ACTA DE PREGUNTAS, RESPUESTAS Y ACLARACIONES

BIDIII-RSND-EEPGSA-DI-OB-003

Para la: "REPOTENCIACIÓN Y RECONFIGURACIÓN DE LA RED DE DISTRIBUCIÓN SECTOR EL MIRADOR DEL CANTÓN SANTA CRUZ."

ESPECIFICACIONES PARTICULARES DE POSTE TRONCO-CONICO POLIGONAL DE ACERO

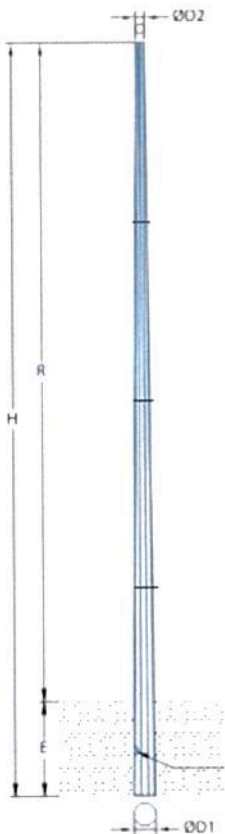
Aclaración 8.- Se anexa especificaciones técnicas de los postes metálicos poligonales, para su mejor comprensión.

ITEM	DESCRIPCIÓN TÉCNICA	H ALTURA DEL POSTE (m)	CARGA NOMINAL DE ROTURA HORIZONTAL (Kg)	D1 DIÁMETRO PUNTA (cm)	D2 DIÁMETRO BASE (cm)	VENTANA SUPERIOR RECTANGULAR DE 2.5 X 8 CM PARA PUESTA A TIERRA (m DESDE BASE)	VENTANA INFERIOR RECTANGULAR DE 2.5 X 8 CM PARA PUESTA A TIERRA (m DESDE BASE)	E UBICACIÓN MARCA DE EMPOTRAMIENTO DESDE LA BASE (m)	COLOR DE IDENTIFICACIÓN EN PUNTA Y BASE
1	POSTE TRONCO-CONICO POLIGONAL 8 CARAS DE ACERO, 10 m x 450 kg	9	400	11 a 16	28 a 30	8,70	1,20	1,40	VERDE
2	POSTE TRONCO-CONICO POLIGONAL 8 CARAS DE ACERO, 12 m x 450 kg	11	400	13 a 16	27 a 36	7,20	1,40	1,60	AMARILLO

ESPECIFICACIONES PARTICULARES DE POSTE TRONCO-CONICO POLIGONAL DE ACERO

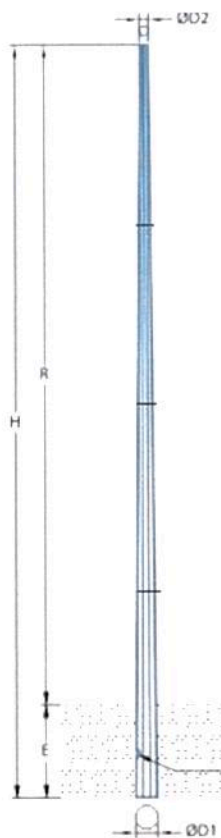
Aclaración 8.- Se anexa especificaciones técnicas de los postes metálicos poligonales, para su mejor comprensión.

1	POSTE TRONCO- CONICO POLIGONAL 8 CARAS DE ACERO, 10 m x 450 kg	9	40 0	11 a 16	28 a 30	8,7 0	1,2 0	1,4 0	VERDE
2	POSTE TRONCO- CONICO POLIGONAL 8 CARAS DE ACERO, 12 m x 450 kg	1 1	40 0	13 a 16	27 a 36	7,2 0	1,4 0	1,6 0	AMARILLO
